Verslag huishoudelijke elektrische installatie op laagspanning en zeer lage spanning

Referentie: **013-20260513-03**	Datum controle: **13/05/2026**
Keurder: **013**

Eigenaar:	**Bart Broucke**	EAN-code:	**541448820041449460**
Adres installatie:	**Baron de Serretstraat 103, 8200 - Sint-Michiels**	Nummer teller(s):	**1sag3100740571**
		Distributienetbeheerder installatie:	**Fluvius**

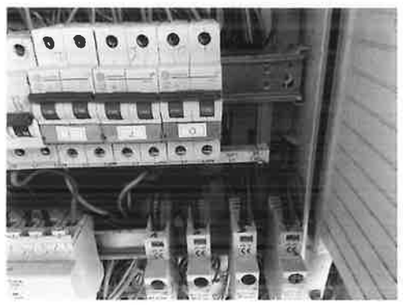
T21 - Het elektrisch materieel is niet geplaats volgens de voorschriften van de fabrikant/ regels van goed vakmanschap . (Boek 1: 1.4.1.3)
Opmerking: Oa Max aantal geleiders is overschreden, kamgeleiders niet afgedekt

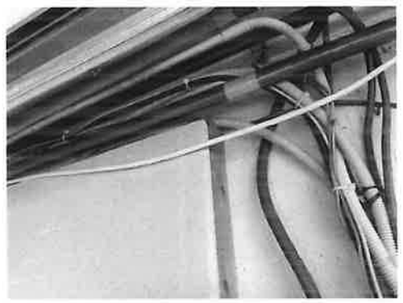
B17 - De voedingsspanning is niet op elk bord vermeld (Boek 1: 3.1.3.3).

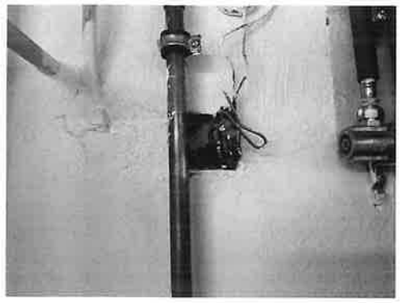
C24 - De afstand tussen de elektrische leiding(en) en niet elektrische leiding(en) is onvoldoende (Boek 1: 5.2.8).
Opmerking: Oa garage

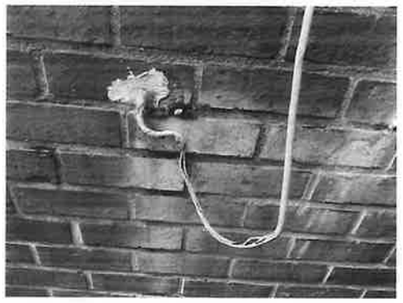
C21 - Het gebruik van geleiders van het type VOB, zonder bijkomende afscherming is niet toegestaan (Boek 1: 5.2.9.6).
Opmerking: Oa garage

C35 - Er zijn doorverbindingen gemaakt met lusterklemmen; er kon niet aangetoond worden dat deze klemmen geschikt zijn voor de aanwezige spanning, stroom en draadsectie en dat ze "CE" zijn (Boek 1: 1.4.2.1.).

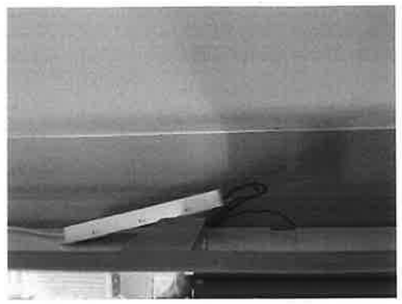
C21 - Het gebruik van geleiders van het type VOB, zonder bijkomende afscherming is niet toegestaan (Boek 1: 5.2.9.6).
Opmerking: Oa garage
